# ГОСТ

## 20128—74

ШТЫРИ ОТКИДНЫЕ ДЛЯ МОДЕЛЬНЫХ ПЛИТ

Изменение № 1 ГОСТ 20128--74 Штыри откидные для модельных плит. Конструкция и размеры

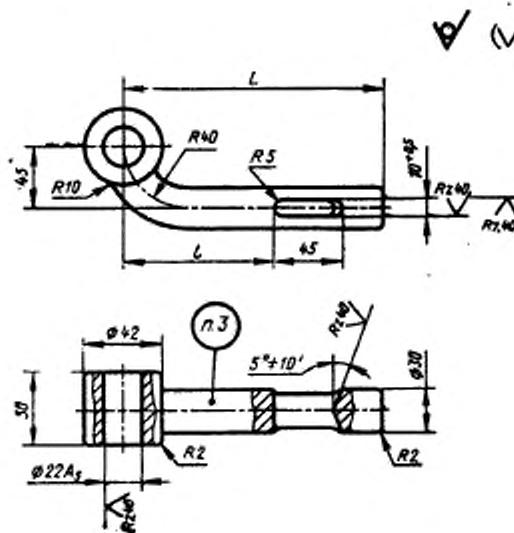
Пункт 1. Чертеж. Заменить обозначение:  $A_5$  на Н12;  
вид спереди. Заменить размер: 10 $\overset{+0,5}{\underset{-0,5}{\text{—}}}$  на 12
